监理通知单

工程名称：安徽全柴动力股份有限公司 31MW 分布式光伏发电项目 编号：QCGF-ZHJL-A. 0. 7-027

事由：关于现场质量、安全问题相关事宜

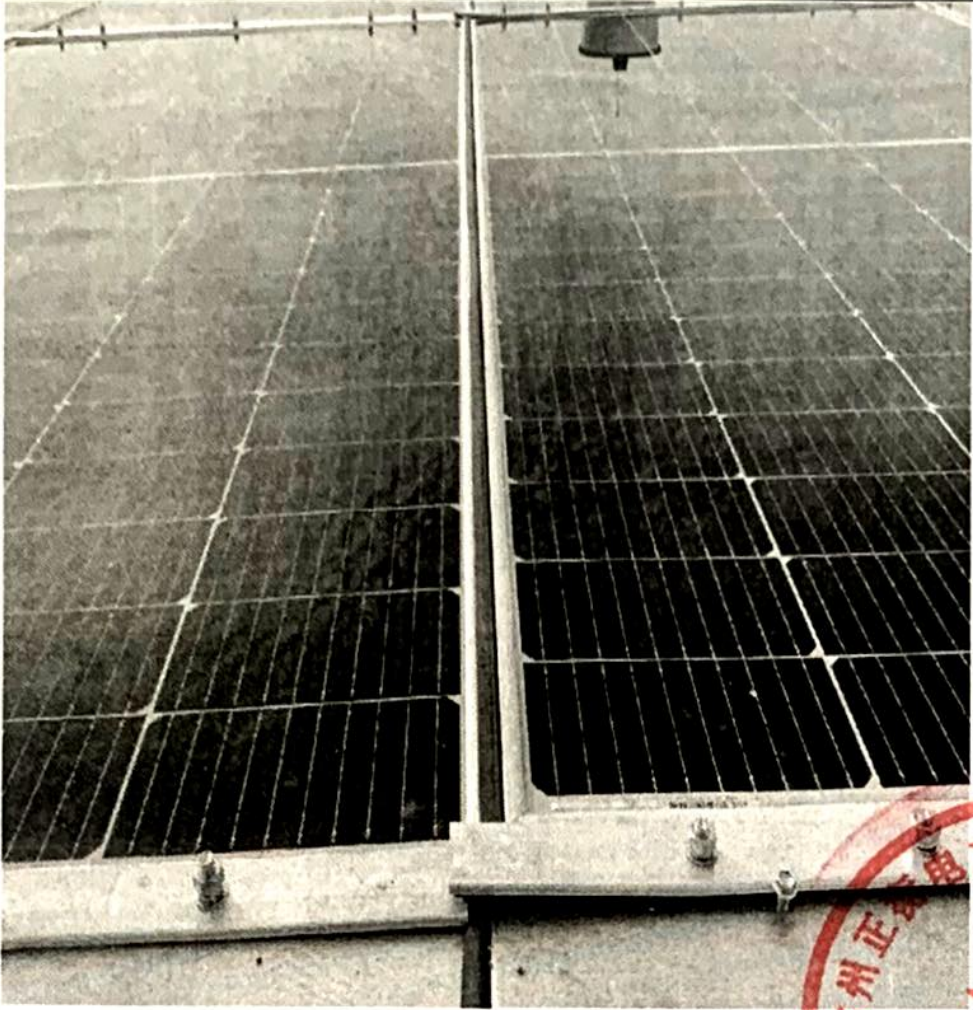
- 1、部分中压块存在重叠情况，不符合相关要求。
- 2、个别处紧固螺栓未紧固到位，影响工程质量。
- 3、桥架安装转角处未用弯头、屋脊处桥架施工不规范、下墙桥架扭曲等情况，不符合相关要求。

针对上述问题，现要求你单位立即按规范要求整改，确保工程质量，整改完成后报项目监理机构复查，复查合格后，方可进行下一道工序施工。

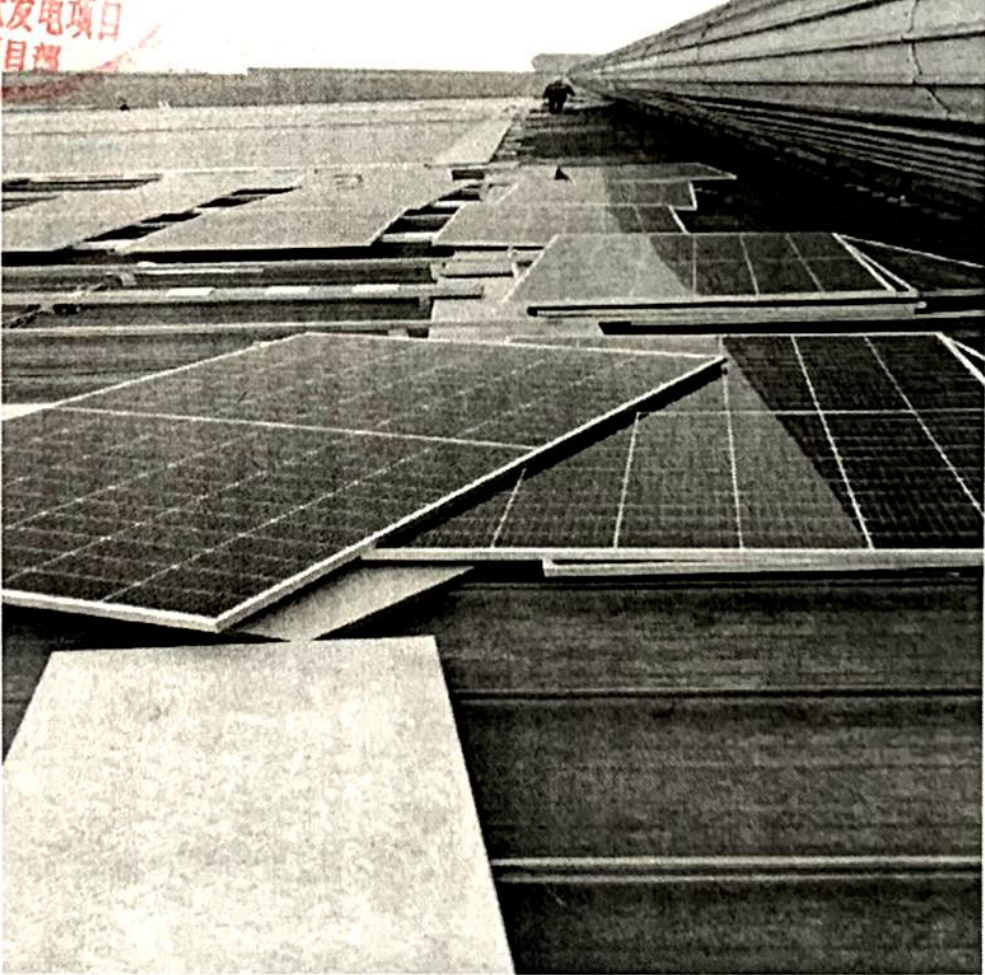
4、组件堆放不规范，易造成质量隐患。

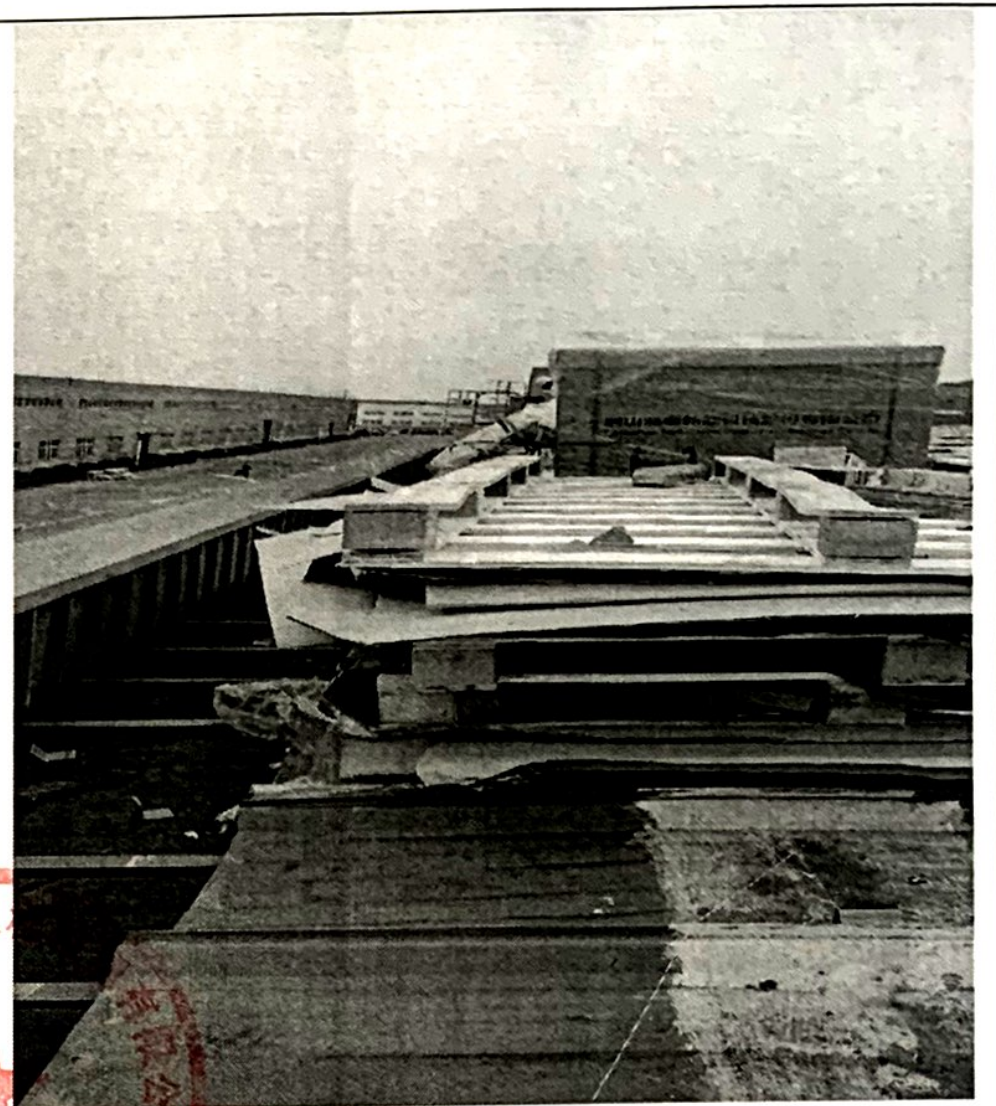
5、因屋面围墙较矮，木托、纸箱等废料未及时清理，易造成安全隐患。（详见附页照片）
